INFORME DE AUDITORÍA Nº 020-2026-2-5349-AC

AUDITORÍA DE CUMPLIMIENTO
GERENCIA SUB REGIONAL LUCIANO CASTILLO COLONNA SULLANA-SULLANA-PIURA

PERFECCIONAMIENTO DEL CONTRATO, ELABORACIÓN Y APROBACIÓN DEL EXPEDIENTE TÉCNICO "MEJORAMIENTO SERVICIOS DE TRANSITABILIDAD VIAL INTERURBANA EN CARRETERA DEPARTAMENTAL PI 102 TRAMO: EMP PE-1N (ÓVALO TURICARAMI – JÍBITO) EN LOS DISTRITOS DE SULLANA Y MIGUEL CHECA DE LA PROVINCIA DE SULLANA – DEPARTAMENTO DE PIURA" CUI N° 2549452.

Imagen n.° 16

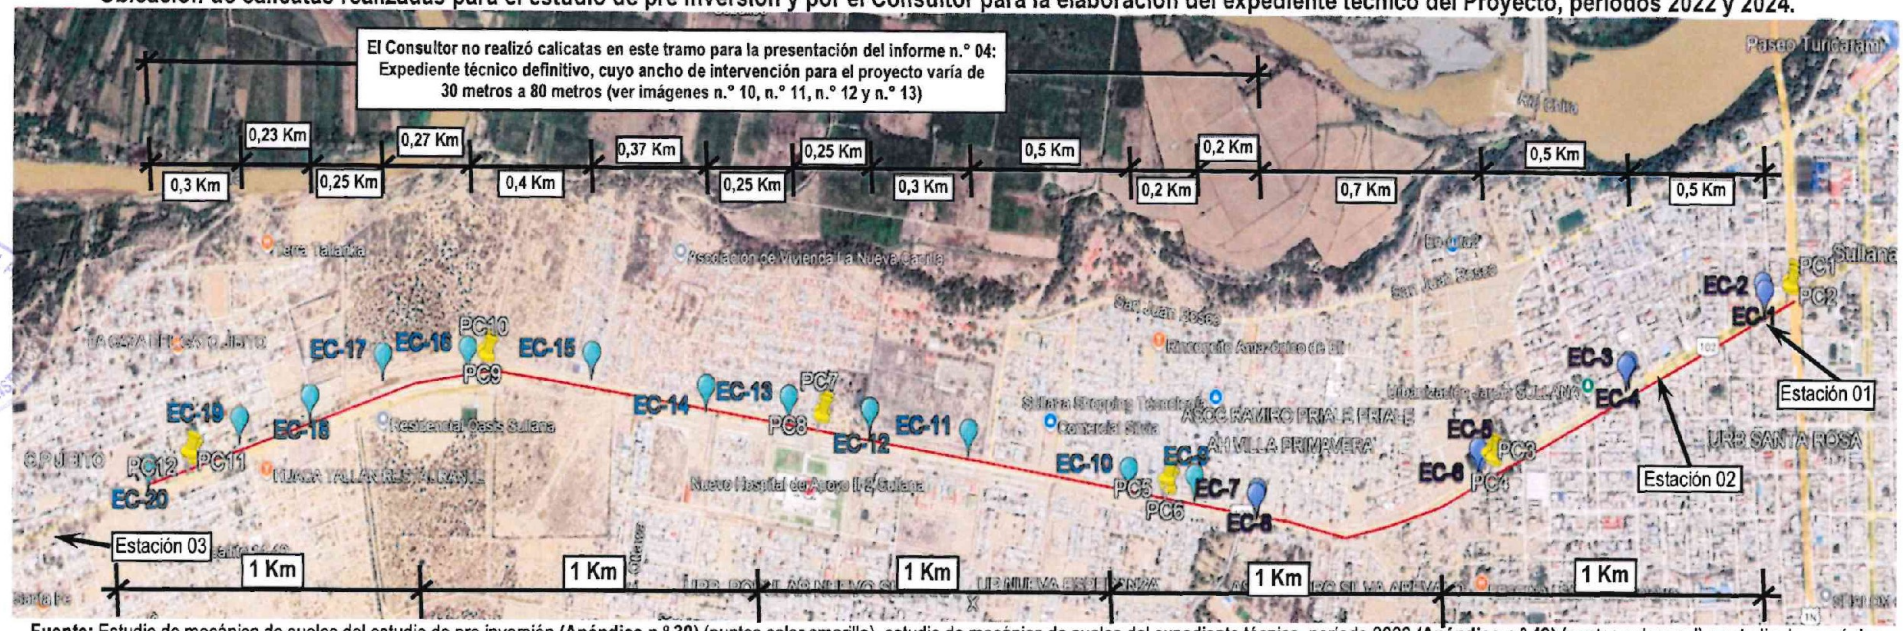
Por lo tanto, el tramo 0+000 hasta 3+055, que tiene un área de 28 535 m^2, obtenida al multiplicar: 25 metros de ancho por 455 metros de longitud más 6,60 metros de ancho por 2 600[38] metros de longitud: 25 x 455 + 6,60 x 2 600 = 11 375 m2 + 17 160 m2 = 28 535 m2; al dividirlo entre el valor de 1 200, para vías arteriales (Ver tabla 2 de la página anterior), resulta: 23,78; es decir, 24 calicatas.

Imagen n.° 17
Vista de las secciones típicas K - K y L – L, con ancho promedio de 50 metros

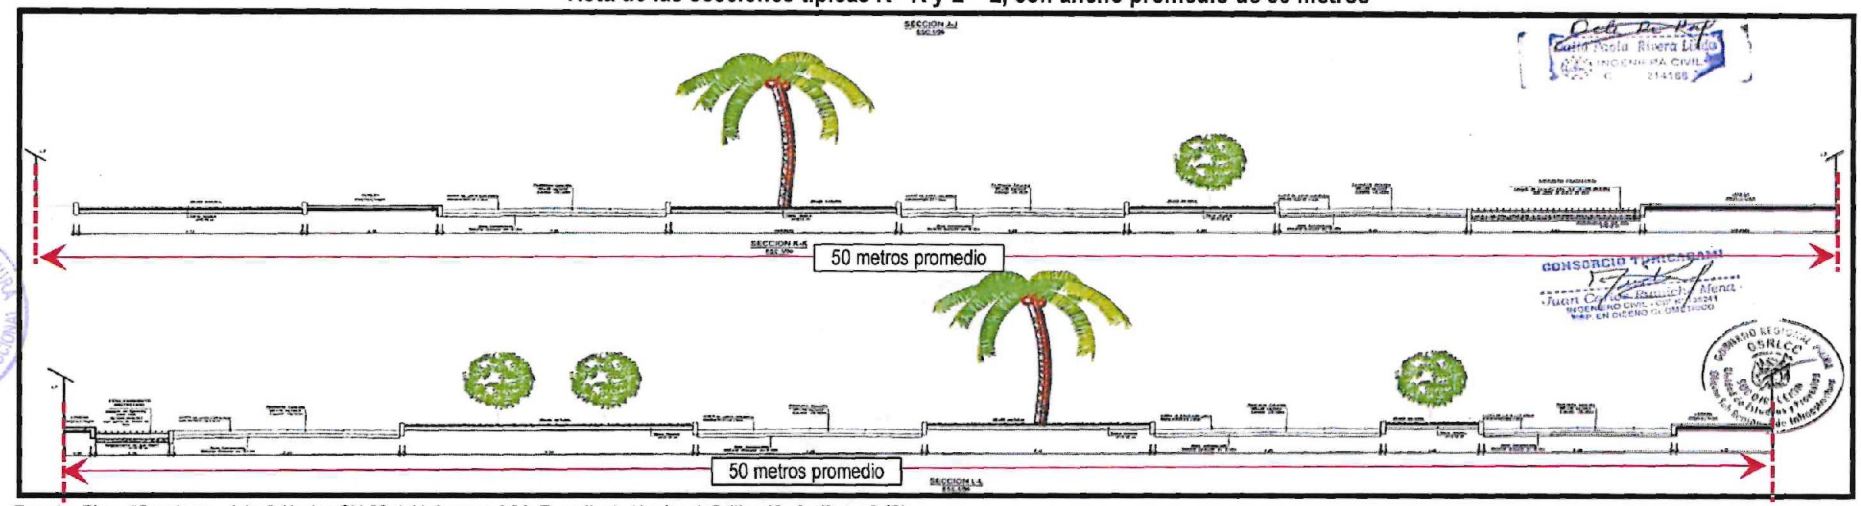
52 Aprobado por el Gobierno Regional Piura con Resolución Ejecutiva Regional n.° 656-2015/GOBIERNO REGIONAL PUIRA -GR de 3 de noviembre de 2015 **(Apéndice n.° 11)**, para la ruta PI-102: derecho de vía de 29 metros más 5 metros de propiedad restringida a ambos lados, que totalizan 39 metros.

Imagen n.° 21
Vista en planta del tramo de la ruta PI 102, desde la progresiva 3+360 hasta 4+940

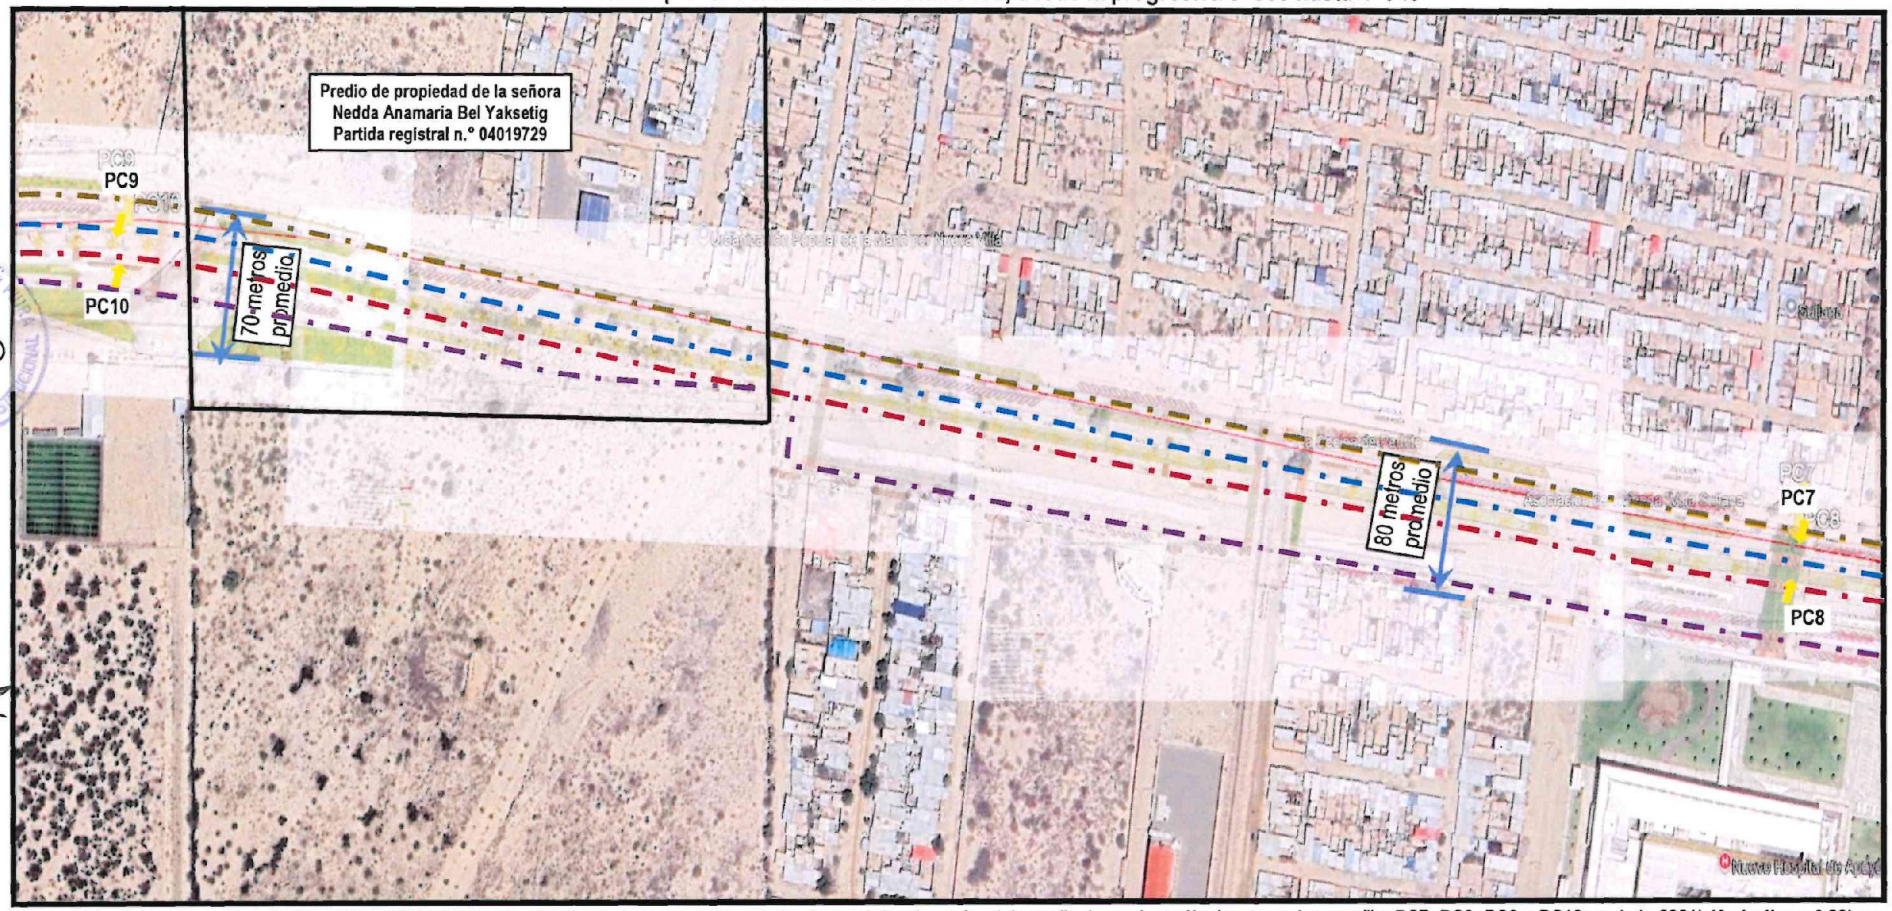
Como se observó líneas arriba, en el literal B, las doce (12) calicatas del estudio de mecánica de suelos del estudio de pre inversión **(Apéndice n.° 30)**. y las ocho (8) calicatas elaboradas por el Consultor, se realizaron dentro de los 39 metros de ancho de derecho de vía más propiedad restringida de la carretera departamental PI 102, siendo una cantidad de calicatas insuficiente para los tramos clasificados como vía arterial urbana y carretera de segunda clase, que no representaron las características del suelo de la zona en intervención, lo que significa que el Consultor desconocía el tipo de suelo en toda zona donde proyectó la infraestructura vial.

Imagen n.° 23
Vista en planta del tramo final, progresiva 5+100 – progresiva 5+300,66

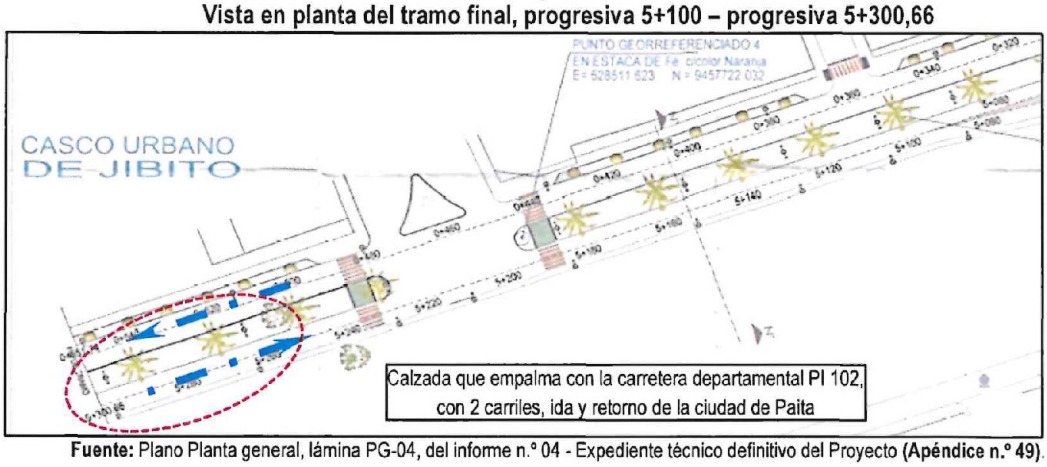
En las imágenes siguientes se muestra la planta y sección del tramo final de la carretera PI-102, aledaño al centro poblado de Jíbito, con la construcción de veredas laterales de 10 cm de alto y una berma central con sardinel peraltado con 30 cm de alto, confinando la calzada de la carretera departamental en un ancho de 6,60 metros:

Imagen n.° 26

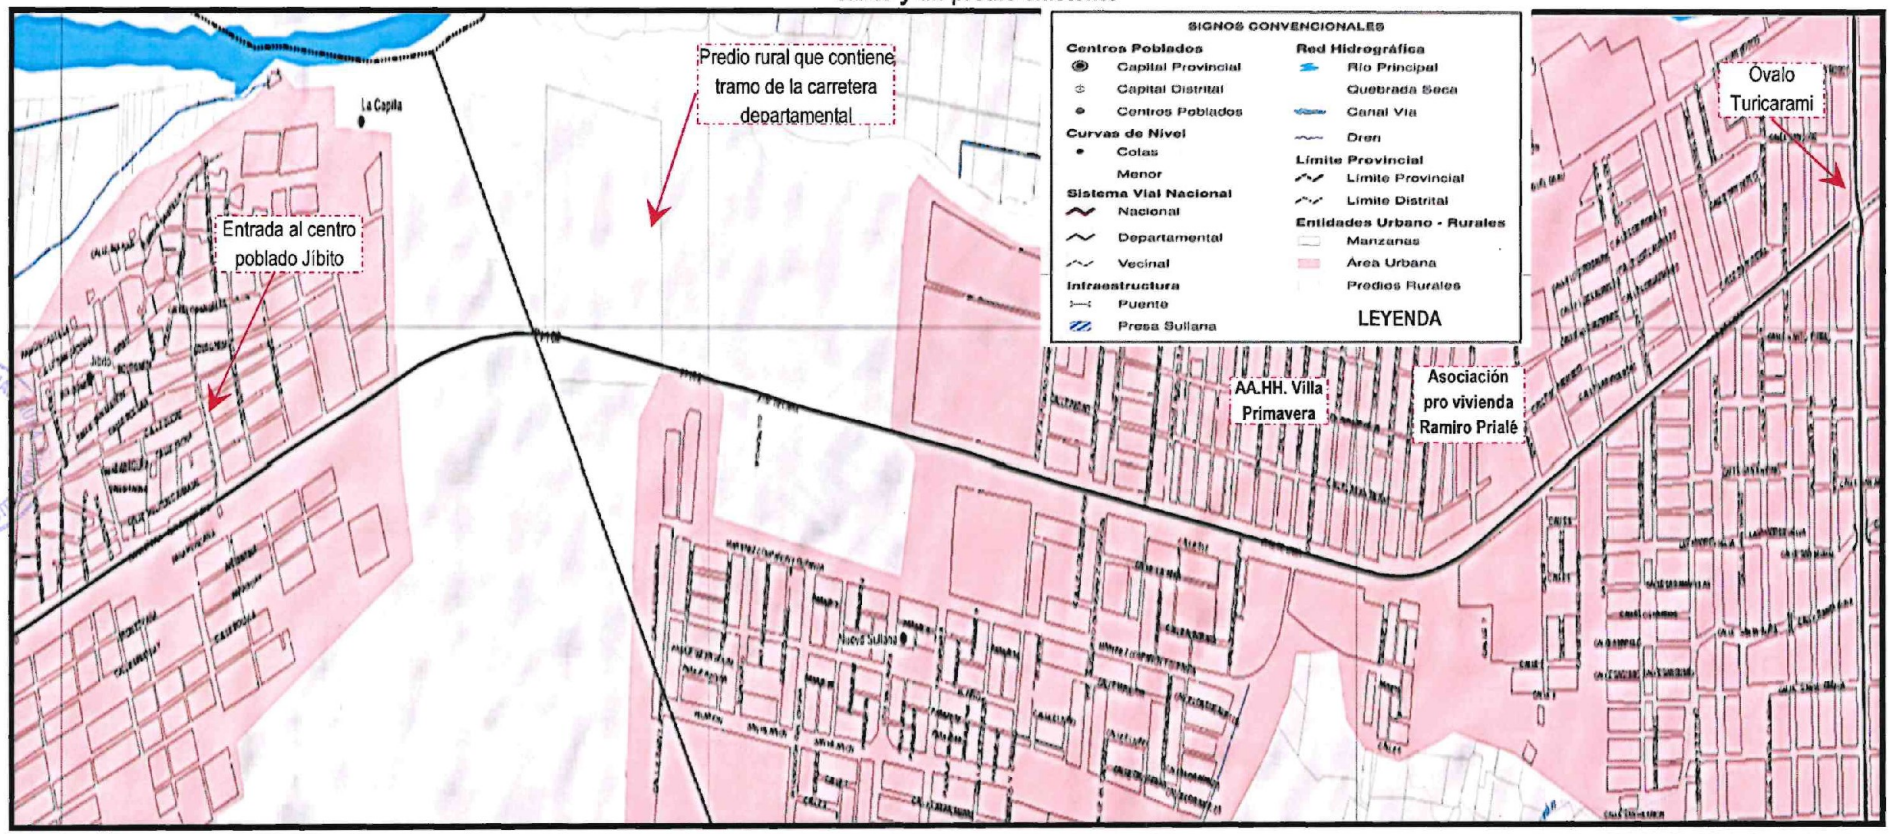
Es de señalar que, la comisión auditora revisó el Plan de Desarrollo Urbano de la ciudad de Sullana[59], obtenido del enlace: https://www.gob.pe/institucion/munisullana/colecciones/5416-certificado-de-parametros-licencia-de-edificacion[60], encontrando en el Plano Base cartográfica del área de intervención, lámina U-1.1.3-4 **(Apéndice n.° 65)**, que la carretera PI 102 cruza zonas urbanas y rurales entre la ciudad de Sullana y el centro poblado de Jíbito, pasando por un predio rural, conforme se muestra en la imagen siguiente:
